# Risque de capture de gravières à Baudreix-Mirepeix

Analyse critique de 4 rapports d'étude

# Risque de capture de gravières à Baudreix-Mirepeix

Commanditaire : DDTM64

Figure 96: Comparaison de la bande active au niveau du plan d'eau de Baudreix sur 4 années : 1945 - 1977 - 1994 - 2021

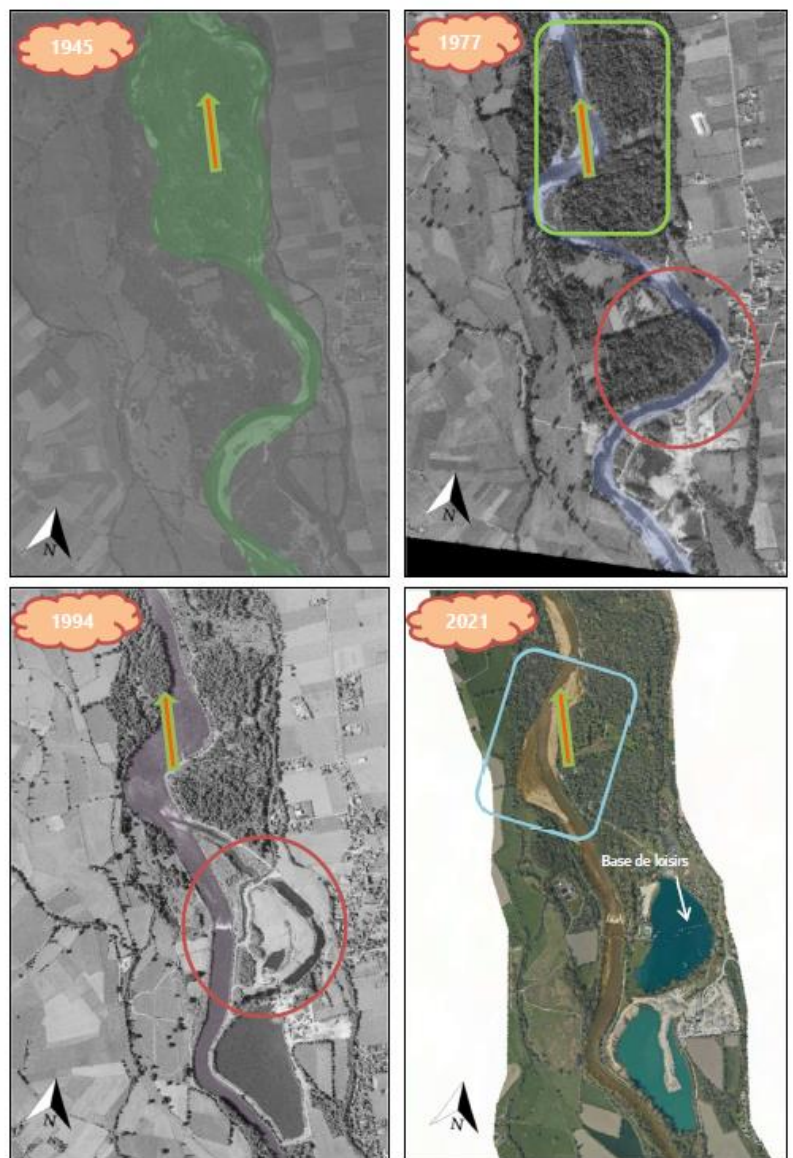
- un cours d'eau largement compartimenté par les seuils, qui fixent largement le fond du lit et les pentes d'eau,
- un corsetage dans l'ensemble modéré mais localement marqué, notamment du fait de la rectification de Baudreix. Au stade introductif, il est annoncé que « *Le corsetage des gravières est en l'état reste inadapté pour éviter la capture lors d'une crue morphogène.* » mais l'argumentaire n'intervient que plus loin dans le rapport.
- Une analyse diachronique spécifique à Baudreix-Mirepeix, visuels reproduits ci-joints, illustre les évolutions énoncées,
- Un risque de capture, initialement formulé dans le rapport ISL 2019, est soulevé, sans précisions à ce stade,
- le profil en long entre Mirepeix et Baudreix s'est fortement enfoncé entre le début et la fin du XXe siècle, et semble stabilisé depuis la construction des seuils et barrages.
